改善箇所説明図

基準不適合発生箇所

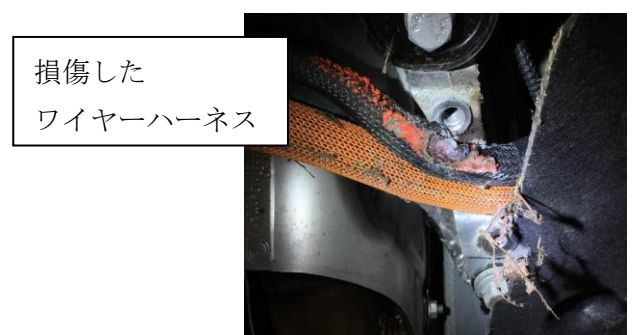
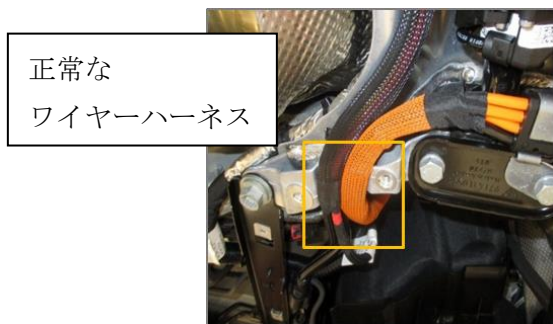
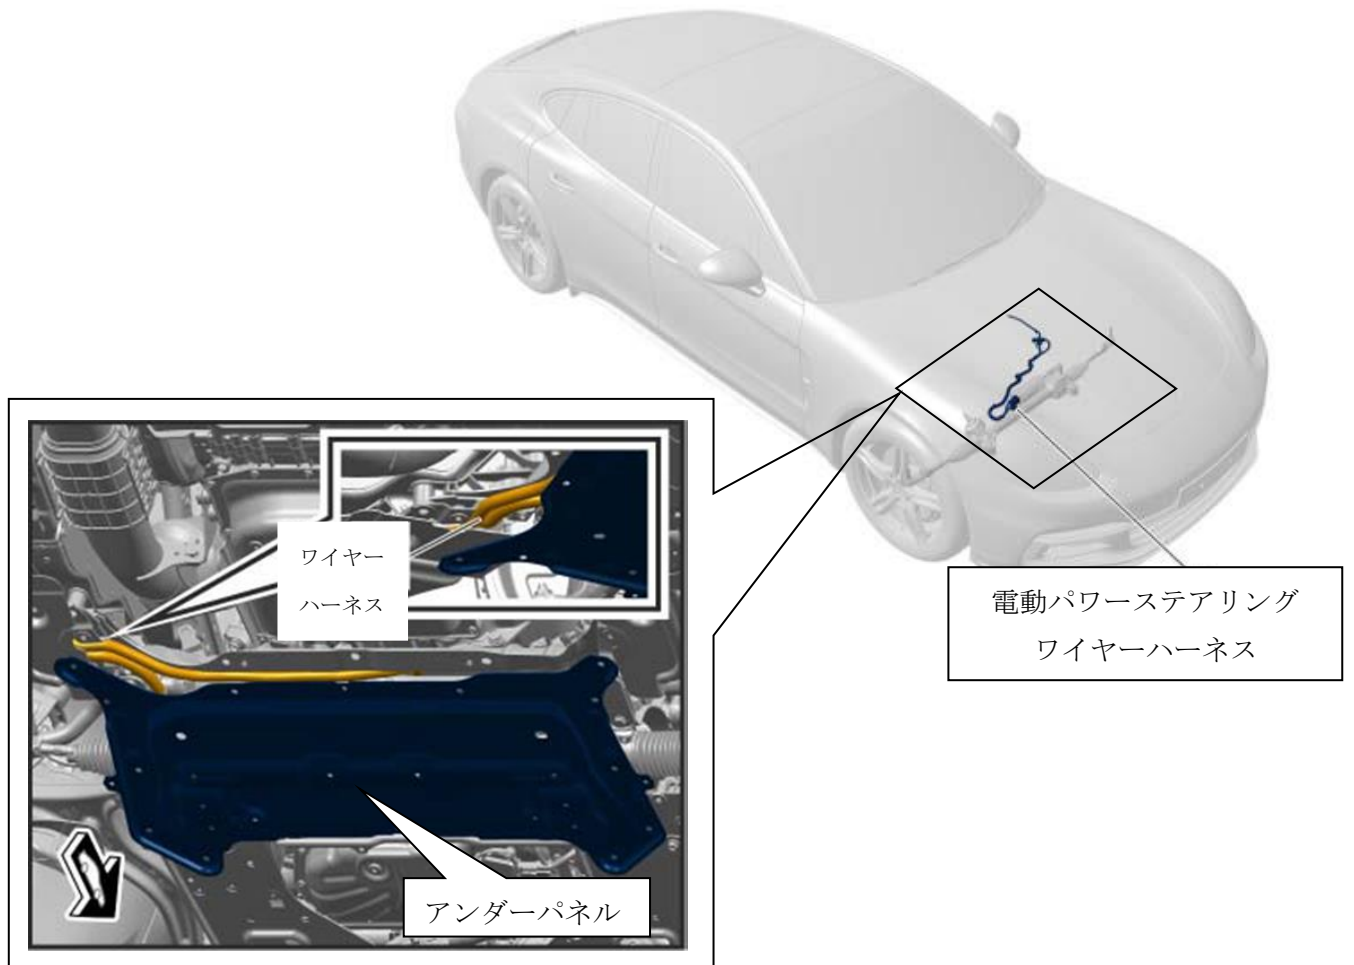
電動パワーステアリングのワイヤーハーネスにおいて、アンダーパネルの取付方法が不適切なため、クロスメンバと当該アンダーパネルの間に挟まっているものがある。そのため、当該ワイヤーハーネスの被覆が損傷し、短絡が発生することにより、電動パワーステアリングが機能しなくなり、最悪の場合、始動用バッテリーが消耗してエンジンが始動しなくなる、または火災に至るおそれがある。

全車両、アンダーパネルを取り外し、電動パワーステアリングのワイヤーハーネスを点検し、被覆に損傷がある場合には新品に交換して、アンダーパネルを正しく取り付ける。

識別： 改善済車両には車台番号打刻の中央上側に黄色ペイントを塗布する。
